柏崎刈羽原子力発電所6号炉及び7号炉

原子炉建屋等の基礎地盤及び周辺斜面の安定性
【コメント回答】

平成28年 4月 15日

東京電力ホールディングス株式会社

最大せん断応力比分布と奥行き方向のすべり範囲(7号炉原子炉建屋汀線直交断面)

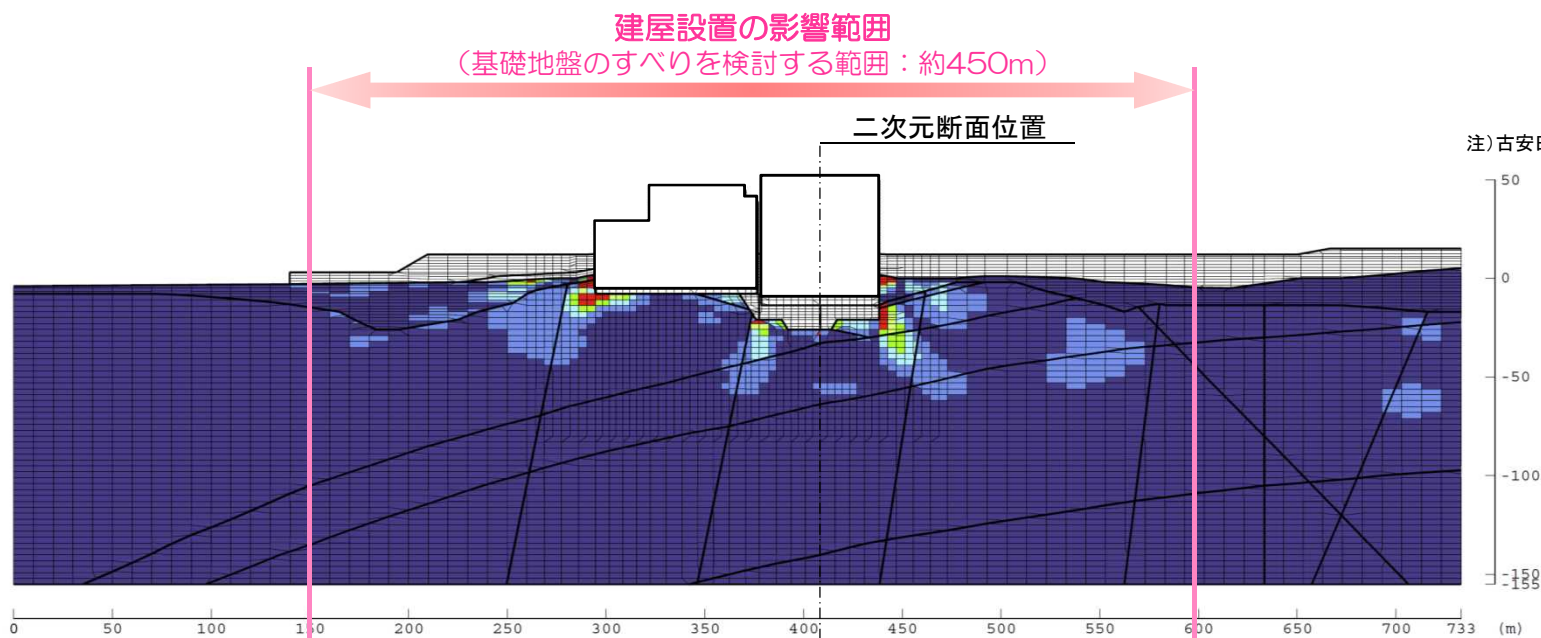
| No. | H28.3.4 第336回審査会合 コメント | 回 答 |
|-----|---|--|
| 1 | <p>大湊側の基礎地盤のすべり評価のうち奥行きを考慮したすべり評価（以降、「擬似三次元解析」と称す）について、近傍の地すべり規模との比較などの奥行き方向のすべり範囲設定も含めた評価の妥当性について説明すること。</p> | <ul style="list-style-type: none">• 二次元解析と擬似三次元解析を比較し、いずれも十分な保守性を有する評価方法であることを確認した。• 奥行き方向のすべり範囲について、建屋設置による地盤への影響検討や近傍の地すべり規模との比較を行うとともに、すべり面を拡大した検討を行い、設定したすべり範囲の妥当性を確認した。• 擬似三次元解析に基づくすべり安全率は、地表面に抜けるすべり面の立上げ角度や立上げ位置をパラメータとしたパラメータスタディを実施し、1.5を上回ることを確認した。• あわせて、奥行き方向の地表面に抜けるすべり面の抵抗を考慮しない場合についても評価を実施し、すべり安全率が1.5を上回ることを確認した。 |

- 建屋のある場合とない場合の動的解析を行い、両者の解析によって得られる応力変動「最大せん断応力比」を指標として比較することにより、建屋の影響を受ける範囲を検討した。
- 奥行き方向のすべりを検討する範囲は、建屋の影響範囲とみなせる応力が変動する領域より広くなるよう設定した。また、そのすべり範囲は「原子力発電所耐震設計技術指針 JEAG4601-2008」で示されている建屋幅の2.5倍を満足していることを確認した。なお、山側の一部に最大せん断応力比が若干大きい領域があるが、この領域はF系断層とV系断層の交差部付近であり、複数の断層の影響で応力の変動が若干大きくなったと推測される。

F_3 断層（粘土部）の初期接線弾性係数

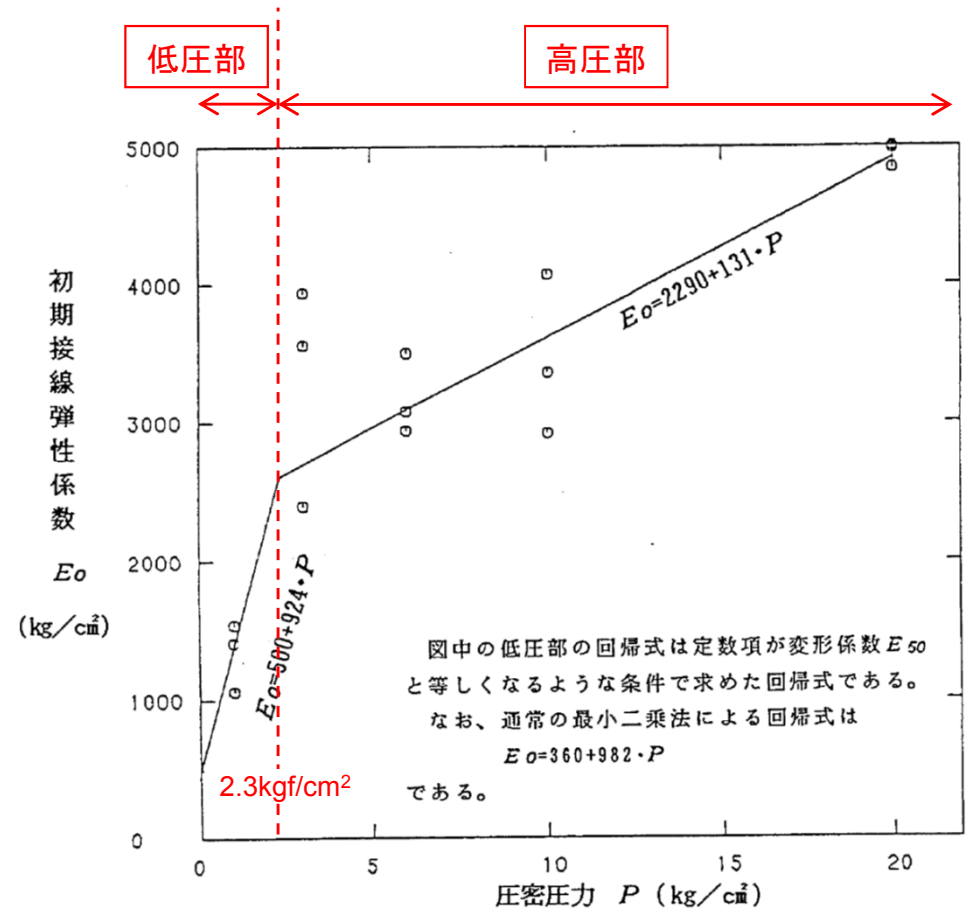
| No. | H28.3.4 第336回審査会合 コメント | 回 答 |
|-----|--|---|
| 3 | 物性値について、補足説明資料との結びつきがわかるように資料を明確化すること。 | 大湊側のF系・V系断層、及び荒浜側の西山層、V系断層に関して、低圧部と高圧部の使い分けがわかるよう補足資料を修正した。 |

- F系断層（粘土部及び破碎部）の初期接線弾性係数は， F_3 断層（粘土部及び破碎部）の試掘坑内のブロック試料による三軸圧縮試験（CU条件）に基づき設定した。

解析における地下水位設定(6号炉の例)

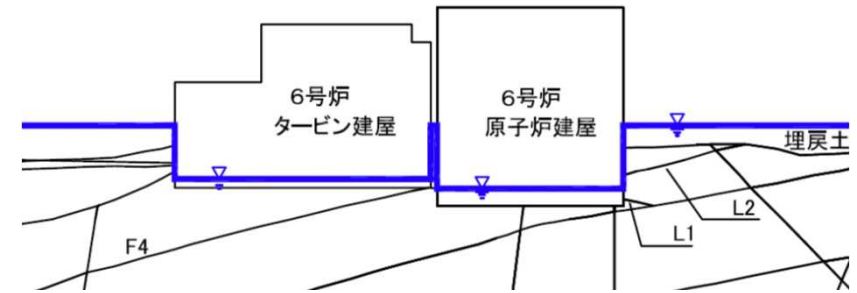
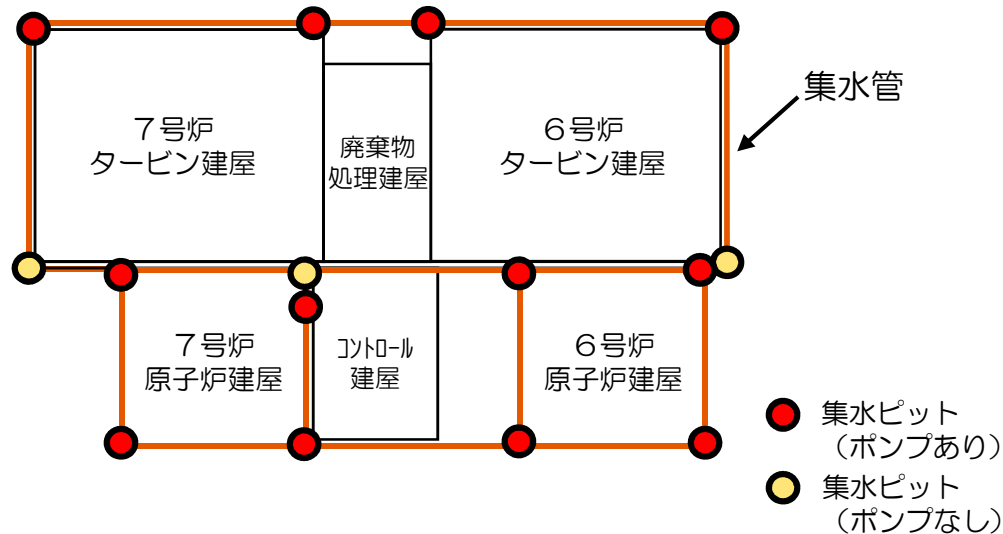
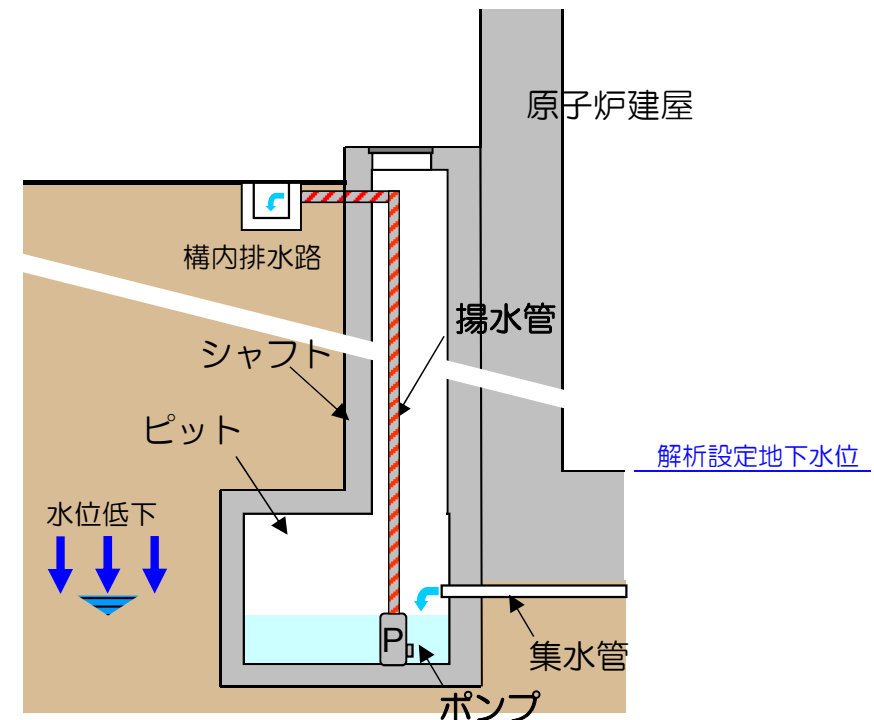
| No. | H28.3.4 第336回審査会合 コメント | 回 答 |
|-----|-------------------------------|---|
| 4 | 地下水位の設定について、実際の地下水位との違いを示すこと。 | 建屋部の地下水位低下方法について確認し、解析における地下水位の設定が保守的な設定であることを確認した。 |

- 建屋部は、建屋底版の下部に集水管を設置して地下水位を低下させている。
- 集水した地下水は集水ピットに貯留され、ポンプにより排水することにより、集水管より低い水位で管理している。
- 上記より、解析における建屋底版上端の地下水位設定は保守的な設定であるといえる。
